# 海南师范大学

## 实验室安全检查整改通知

被查单位： 生命科学学院（南校区）

## 2023 年海南师范大学实验室安全 现场检查报告

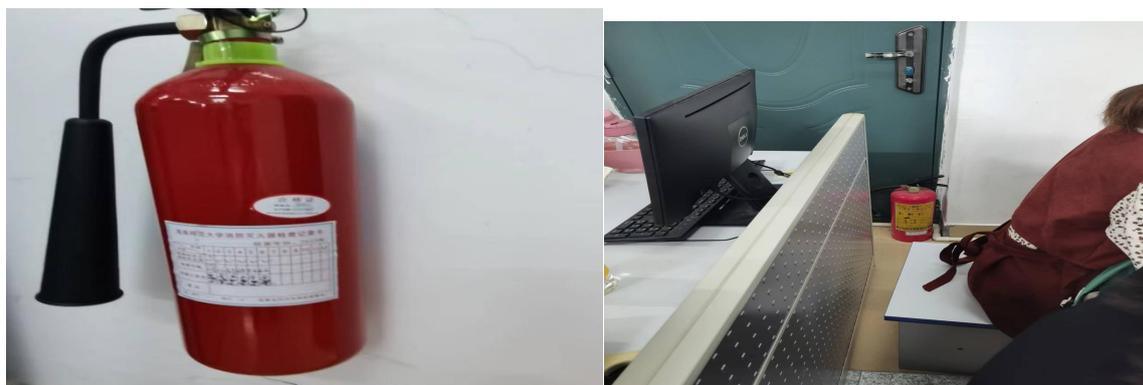
(1) 存在的问题描述：生科楼 511, 409, 407, 402, 518, 521, 520, 523, 317, 313, 211, 214, 107, 111 等 13 个实验室室内的灭火器 2023 年 10 月份均没有检查。

生科楼 102 室

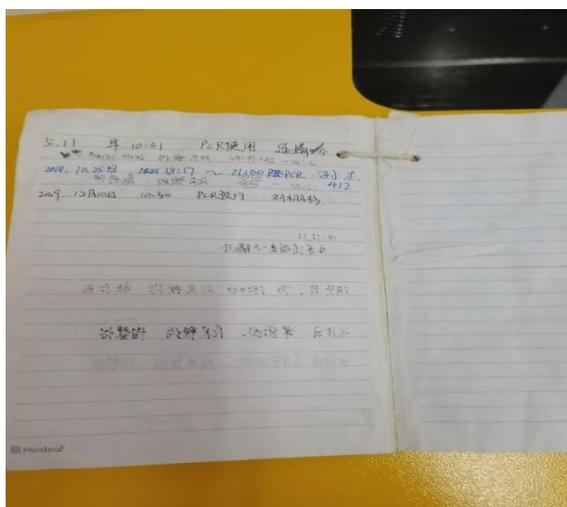
(1) 存在的问题描述： 生科楼 102 室，有仪器使用登记本，但已经近 4 年没登记了；409，408，407，405，404，402，506，505，508，510，518，521，520，317，313，209，211，213，214，217，103，等 21 间实

实验室均没找到仪器使用登记本或实验室使用记录本。
